Classificazione: **N11.015.001 - NUOVE OPERE STRADALI** Fascicolo: **2014 / 6 - TANGENZIALE NORD DI NOVELLARA - 2**

OGGETTO: Procedimento di Accordo di Programma in Variante agli Strumenti di Pianificazione Urbanistica, ai sensi dell'art. 60 della L.R. 24/2017 finalizzato al completamento dell'asse stradale "Tangenziale Nord Di Novellara" - 2° Stralcio - Lotto 2 – Asse 2 - Richiesta chiarimenti e osservazioni

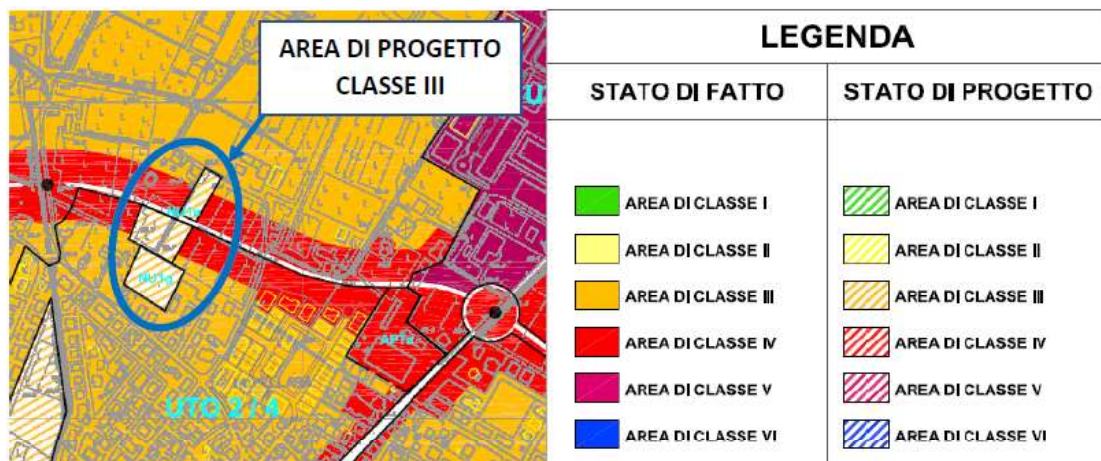
Si è assunto inoltre che una percentuale pari all' 80% dell'entità dei flussi veicolari complessivi sia attratta dalla nuova tangenziale e che il residuo 20% siano flussi di traffico a carattere locale che continueranno a gravare sul centro del paese e quindi sulla viabilità minore. Si ritiene che quest'ultima assunzione possa essere ritenuta cautelativa, al fine di valutare il massimo impatto della nuova tangenziale.

La modellizzazione utilizzata ha evidenziato la necessità di prevedere opere di mitigazione acustica (barriere di altezza 2,5m collocate a 1,5 m in esterno dalle barriere di sicurezza), oltre alla posa di asfalto fonoassorbente (asphalt rubber) con un'attenuazione assunta pari a 5 dBA.

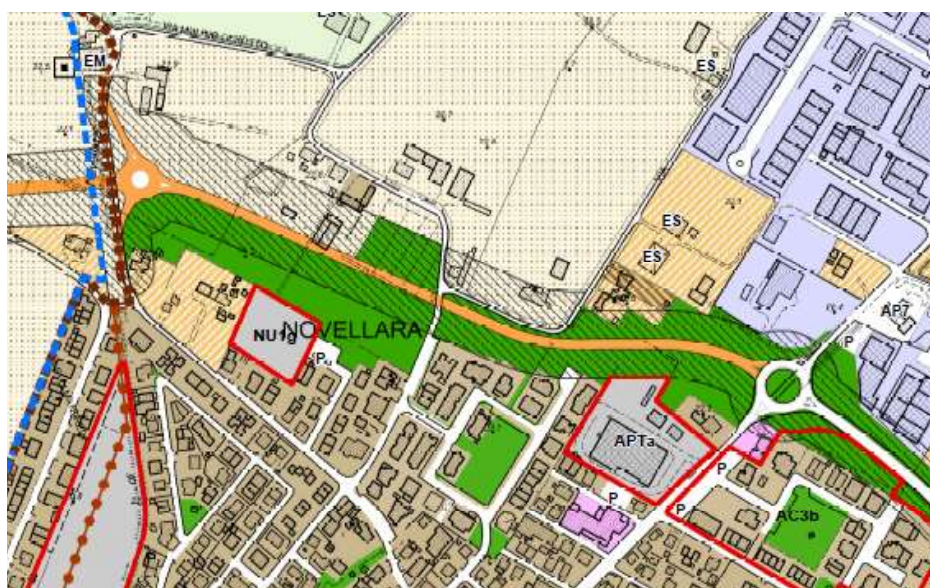
A pag.36 del documento R03_Documento di Valsat_vinca sono state riportate aree di progetto che non sono presenti nella documentazione del PSC.

Nel PSC è presente la sola area di progetto NU1g, mentre le aree di progetto più a nord di quest'ultima non risultano confermate o sono comunque già realizzate.

Si segnala inoltre che l'area APTa, a sud della rotatoria est, sita in via C.Colombo, nel PSC è un'area di trasformazione preesistente al tratto di tangenziale in oggetto e come tale dovrà essere valutata, cioè alla stregua di un ricettore esistente.

Richiesta di integrazione RUM1:

Occorre rendere coerenti le aree di progetto indicate nella valutazione di impatto acustico con quelle presenti nel PSC (documento PS1c_Pianificazione territorio).
